MERCURY OUTBOARDS

Boletín de servicio

No. 96-4j

REEMPLAZO DEL INTERRUPTOR DE LA LLAVE

a - Código de fecha y número de llave
b - Interruptor de la llave

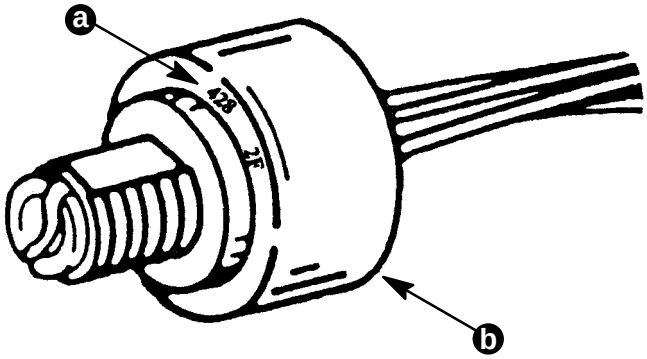
Los fueraborda de arranque eléctrico que usan control remoto y conjuntos de interruptor de la llave/mazo de cables Quicksilver han experimentado fallos en los resortes del tambor del interruptor de la llave. Como resultado del fallo, se hace imposible girar la llave a las posiciones de funcionamiento o arranque. Los fallos han sido rastreados a tres códigos de fecha de manufactura: 424, 428 y 450.

Extraer del paquete y revisar el código de fecha en el interruptor de la llave. Si al inspeccionar el interruptor de la llave el código de fecha es 424, 428 ó 450, completar un reclamo de garantía y enviarlo para obtener crédito. Cualquiera de los conjuntos listados anteriormente que tenga un interruptor de la llave con un código que no sea el 424, 428 ó 450 es un artículo de repuesto utilizable.

a - Tornillos
b - Paneles traseros
c - Tuerca de cierre
d - Interruptor de la llave

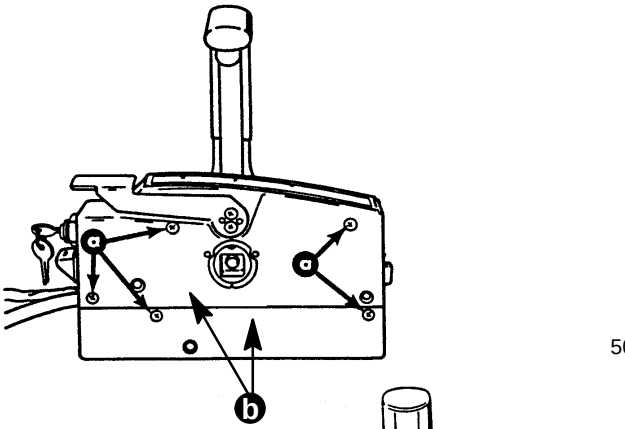
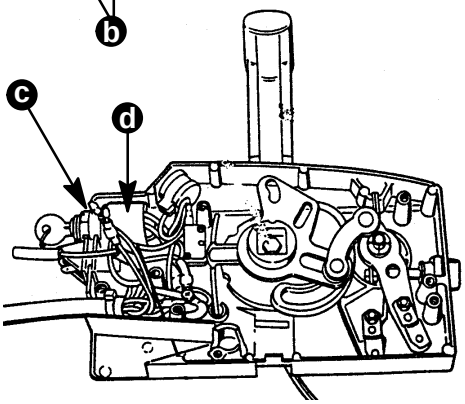
Extraer el control remoto del paquete. Quitar 5 tornillos (a) y los paneles inferior y superior traseros (b). Aflojar la tuerca de cierre del interruptor de la llave (c), extraer el interruptor de la llave (d) de la carcasa de la caja de control y revisar el código de fecha. Si el código de fecha en el interruptor de la llave es 424, 428 ó 450, reemplazar el interruptor de la llave con N/P 87-17009A2, montar y empaquetar nuevamente.

- El interruptor de la llave N/P 87-88107 con fallo (usado en el conjunto de interruptor de la llave/mazo de cables) debe ser reemplazado con un juego de interruptor de la llave N/P 87-88107A 5 (instrucciones de instalación incluidas).
- El interruptor N/P 87-17009A 2 con fallo (usado en la caja de control) debe ser reemplazado con el número de pieza idéntico al del interruptor original. Ver el manual de servicio del control remoto, 90-814705, para el procedimiento de reemplazo.
